COMUNE DI GAMBASCA

VARIANTE STRUTTURALE 2021

RELAZIONE GEOLOGICA E GEOMORFOLOGICA INTEGRAZIONI

MAGGIO 2022

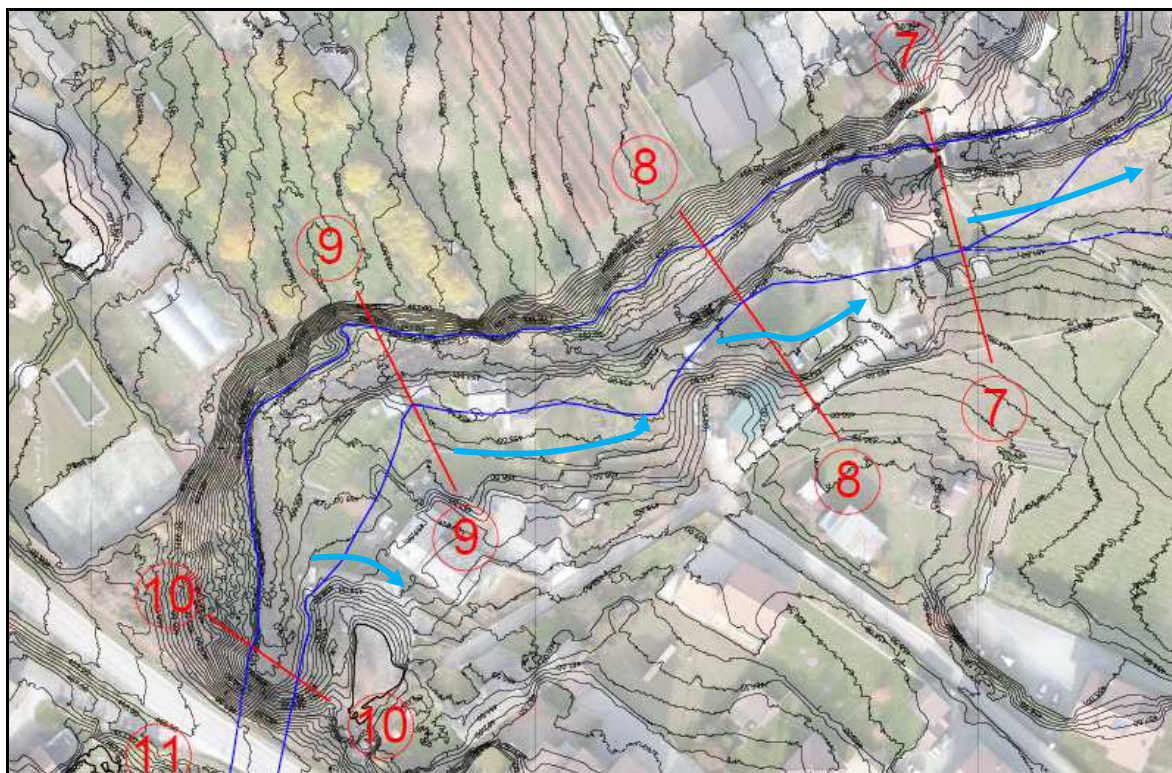
- 1) Per le aree a valle del ponticello ad arco: valutazione morfologica in situ della continuità laterale dell'orlo di terrazzo che separa i due alvei abbandonati, area che è descritta al paragrafo *Analisi e approfondimenti geomorfologici*;

Sulla base di quanto emerso in sede di conferenza dei servizi ed in considerazione di quanto osservato in sede di sopralluogo, si è concordi nell'identificare la superficie terrazzata indicata nello studio geologico-geomorfologico presente esternamente all'alveo abbandonato individuato in posizione subparallela al corso del Torrente Gambasca. Tale orlo di terrazzo presenta un andamento nel complesso piuttosto regolare e ben definito, individuabile sia direttamente sul terreno sia dalle immagini aeree e dalle foto scattate da drone. Di seguito si riporta un'ulteriore immagine scattata con il drone che meglio identifica l'intera area in esame.

L'immagine evidenzia la sostanziale continuità dell'orlo di terrazzo, caratterizzato da altezza plurimetrica variabile nel tratto considerato. In corrispondenza della freccia rossa, la superficie terrazzata presenta una blanda ondulazione, una ristretta zona caratterizzata da una sorta di modesto avvallamento; tale superficie antistante l'ampio settore prativo considerato è oggetto di costante rimodellazione dovuta alla lavorazione agricola e

L'azione antropica, verosimilmente ha influito molto più pesantemente proprio in corrispondenza della suddetta area prativa, al punto di oblitterare quasi completamente l'ulteriore alveo abbandonato (con sviluppo longitudinale circa parallelo a quello ben visibile) individuato a fianco di quello in precedenza descritto. La corretta lettura dell'assetto morfologico caratterizzante tale settore è resa difficoltosa dall'impronta antropica piuttosto marcata che nel tempo ha progressivamente modificato i luoghi, in particolar modo tramite la coltivazione delle superfici, la realizzazione di opere infrastrutturali e l'edificazione.

Sulla base dell'analisi idraulica realizzata a cura dell'Ing. Rancurello Samuele, è stato possibile individuare con maggiore precisione i livelli di piena raggiungibili dal Torrente Gambasca per tempi di ritorno pari a 200 anni; le verifiche hanno evidenziato una potenziale riattivazione dell'alveo abbandonato nel caso si verificasse l'effetto di rigurgito dovuto dall'interferenza tra le acque di piena con il manufatto esistente (ponticello ad arco). Sulla base di quanto emerso da tali verifiche ed in considerazione di quanto osservato in sito (altezza dell'orlo di terrazzo), pare logico ritenere poco probabile il verificarsi di esondazioni da parte del Gambasca che possano superare il limite della superficie terrazzata individuata ed indicata negli elaborati geologici di progetto. In ragione di quanto affermato, si ritiene tuttavia necessaria una periodica ispezione ed eventuali manutenzioni lungo l'alveo in modo tale da garantire sempre l'ufficienza idraulica del corso d'acqua.

Estratto della Carta di Sintesi della pericolosità geomorfologica e dell'ideoneità all'utilizzazione urbanistica

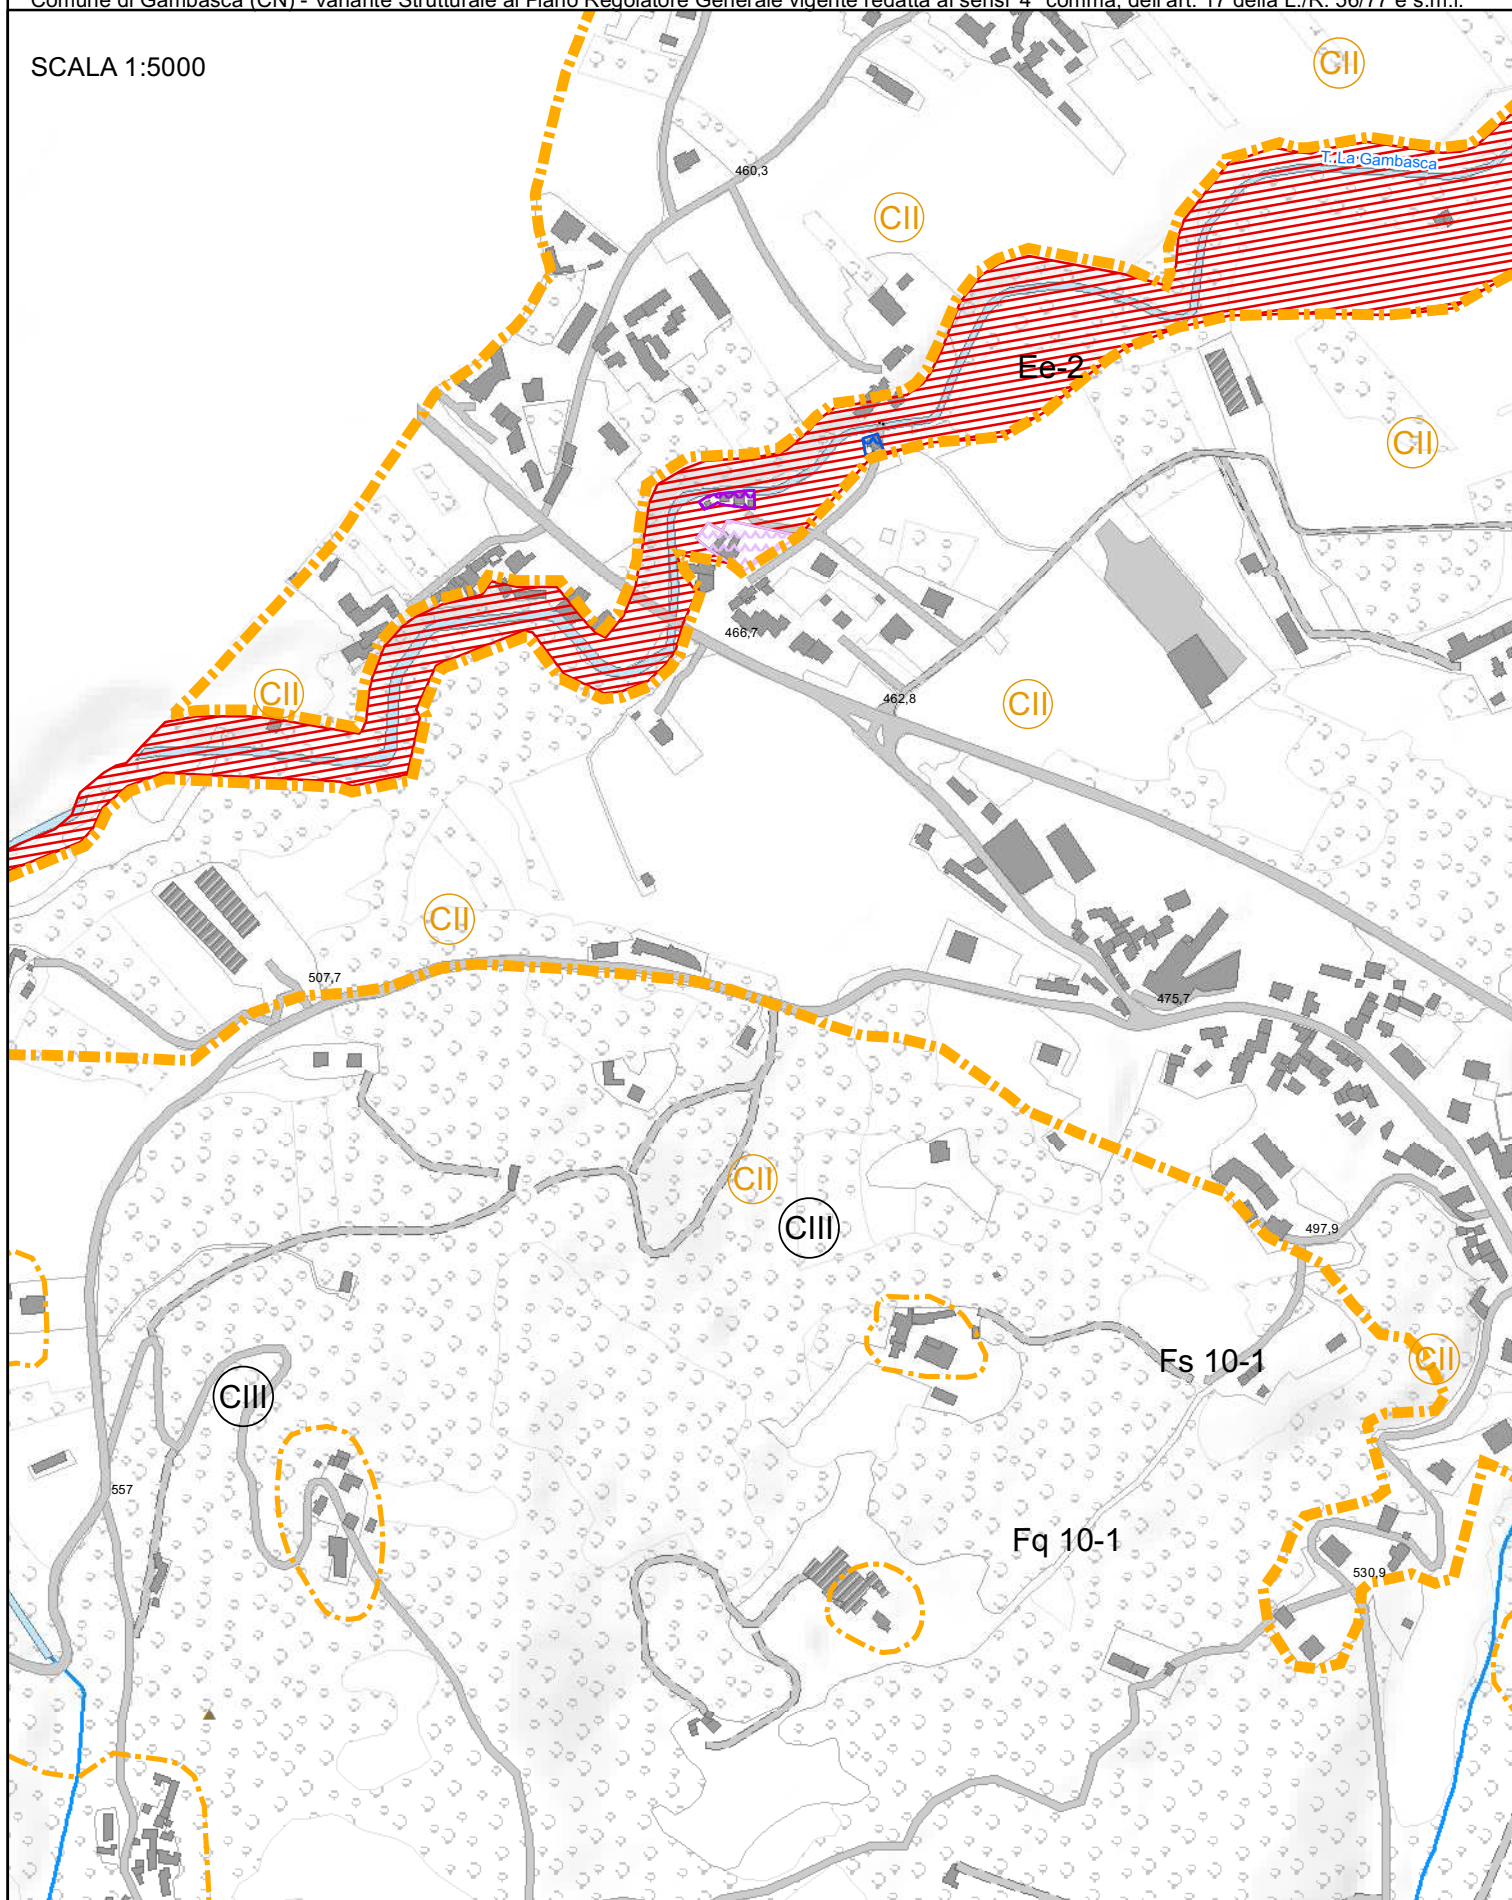
- 3) Adeguamento della Carta geomorfologica e dei dissesti con indicazione delle aree allagabili; adeguamento della Carta di sintesi e delle classi pericolosità sulla base delle nuove risultanze. Nel merito si rileva che nella carta di Sintesi vigente ed in quella proposta nella Variante in esame sono riportati due edifici, in adiacenza delle sponda destra del Torrente Gambasca, che ricadono in classe 3a; ai sensi della Circolare P.G.R. 7/LAP e Nota Tecnica Esplicativa, al punto 6.2, poiché essi non appaiono costituire né “edifici sparsi” né “edifici per attività agricole” si ritiene corretto una diversa attribuzione in una delle sottoclassi 3b;

In relazione a quanto emerso dalla verifiche idrauliche, delle aree potenzialmente allagabili individuate ed in considerazione della presenza di edifici ricadenti in tali settori, ai sensi della Circolare P.G.R. 7/LAP e Nota Tecnica Esplicativa, sono state ridefinite le diverse classi di pericolosità geomorfologica per i diversi fabbricati esistenti. Di seguito si propone uno stralcio riguardante la suddivisione adottata.

Nel dettaglio è stata introdotta la classe IIIb data la presenza di edifici, con una ulteriore distinzione nelle relative sottoclassi IIIb₂, IIIb₃ e IIIb₄ in funzione del grado di pericolosità interessante i singoli edifici. Per la perimetrazione delle aree si rimanda alla carta di sintesi della pericolosità geomorfologica allegata.

Allegato 3 - Estratto di BDTRE con individuazione del tratto di alveo oggetto di variante

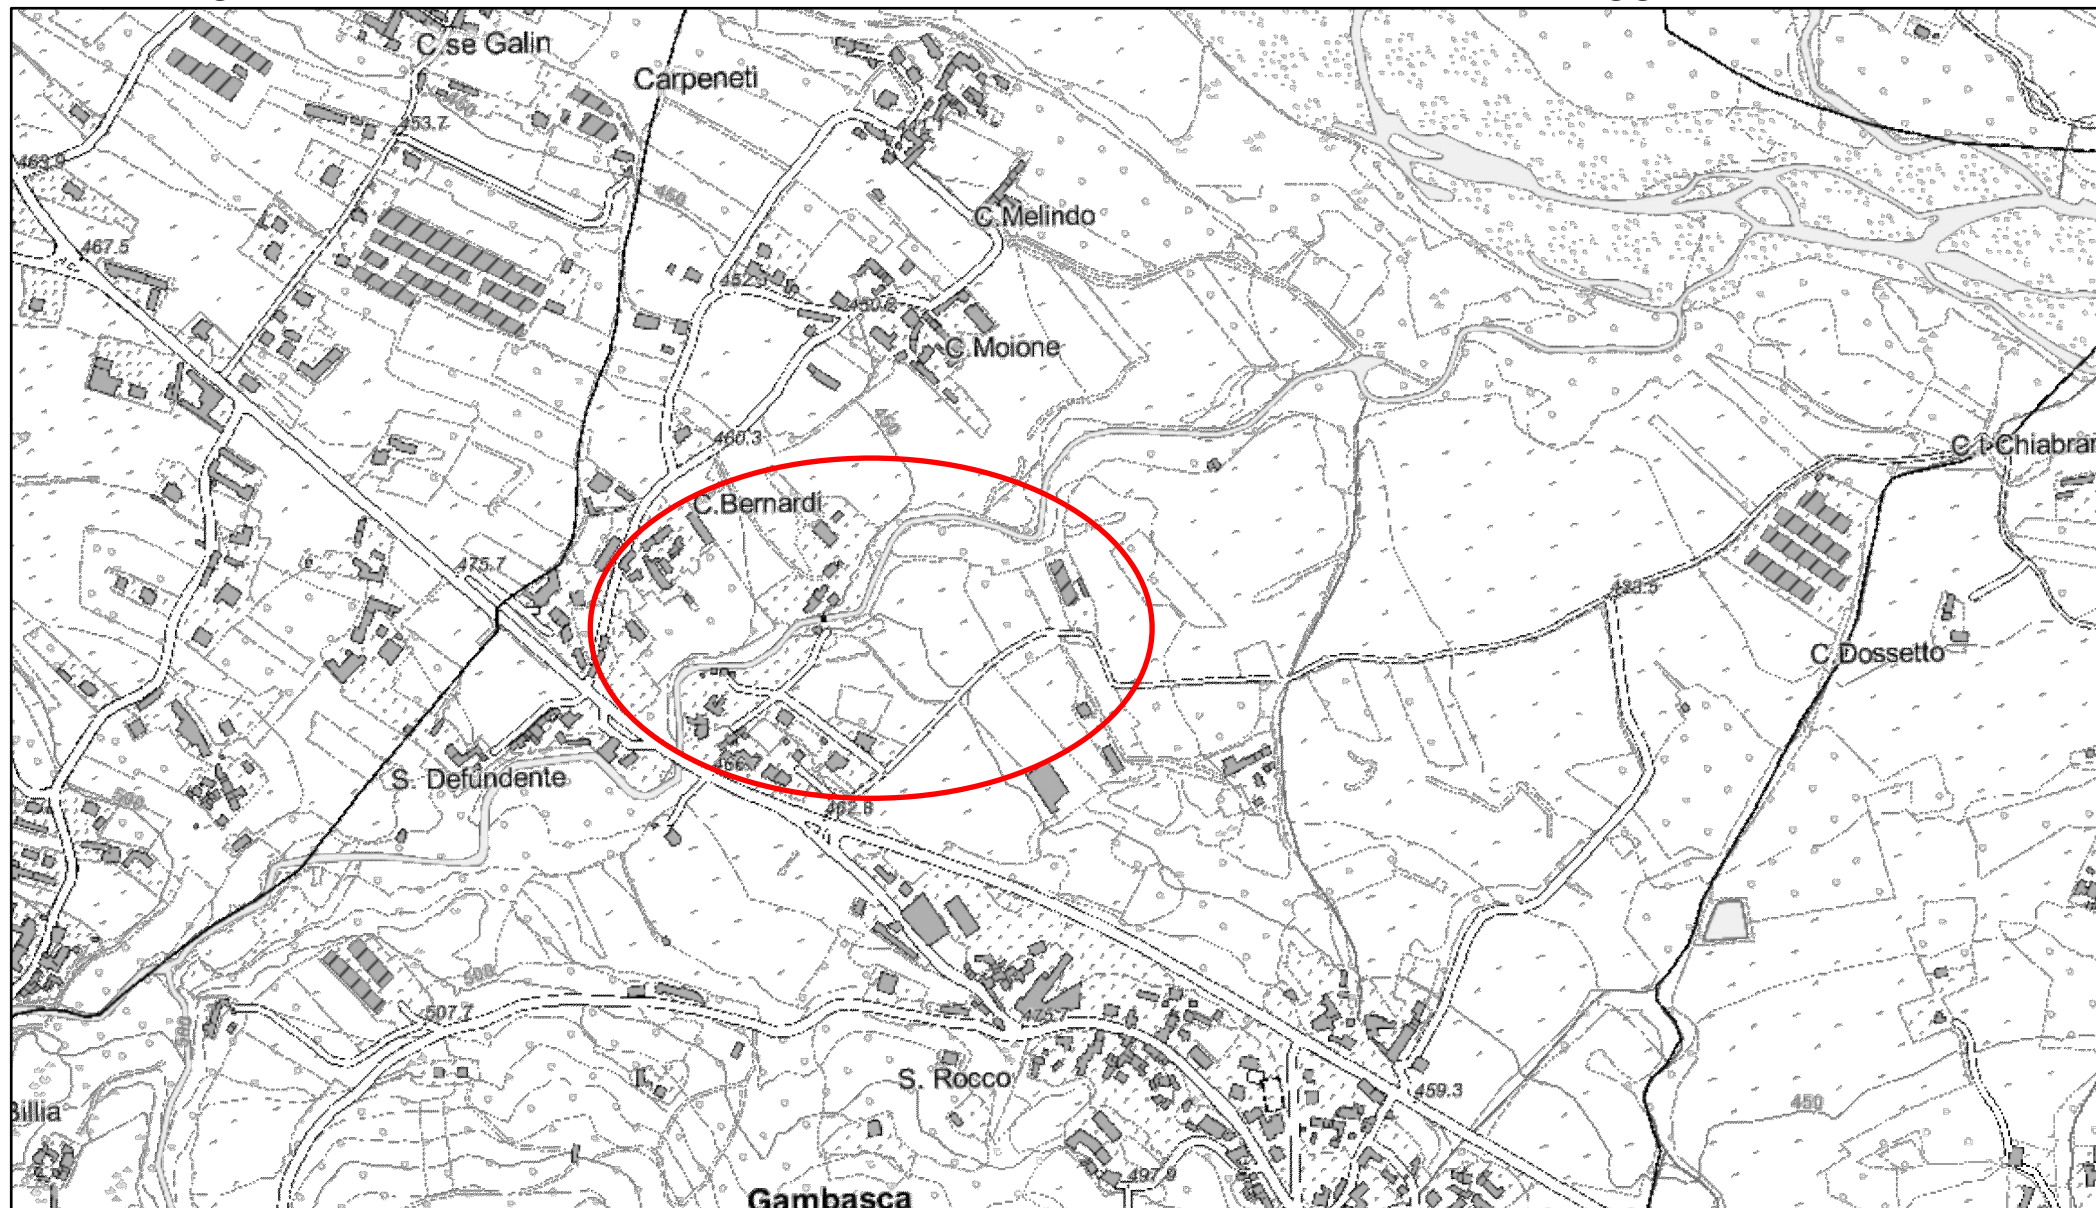
- 4) Integrazione della relazione geologica con un stralcio cartografico che delimiti puntualmente il tratto d'alveo oggetto di variante.

In allegato si riporta un estratto di BDTRE con la delimitazione del tratto d'alveo oggetto della variante.
